INFORMACIÓN DE SERVICIO

Diferencias visuales

de las poleas tensoras 531 0084 20 y 531 0103 20

Nº de artículo: 531 0084 20
531 0103 20

Figura 1: versión anterior (izquierda), versión nueva (derecha)

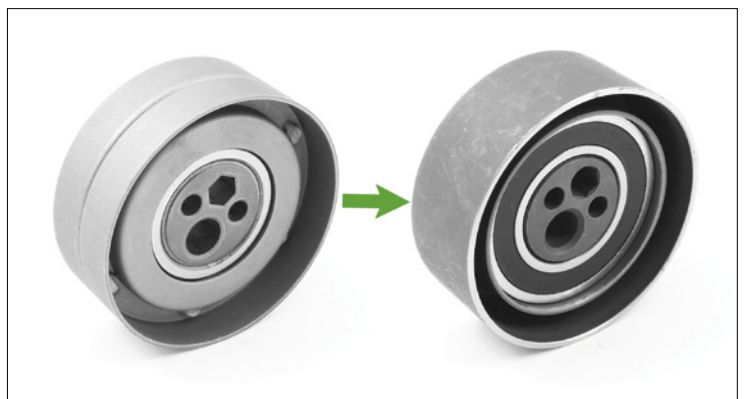
Debido al desarrollo continuo de nuestros productos, se han modificado las poleas tensoras con los números de artículo 531 0084 20 y 531 0103 20.

Esta información de servicio muestra el aspecto visual de la versión anterior (figura 1, izquierda) y de la versión nueva (figura 1, derecha).

Durante la fase de modificación, es posible que se suministre cualquiera de ellas indistintamente.

Ambas versiones se diferencian únicamente en el aspecto, cumplen con las especificaciones técnicas y pueden utilizarse sin limitaciones.
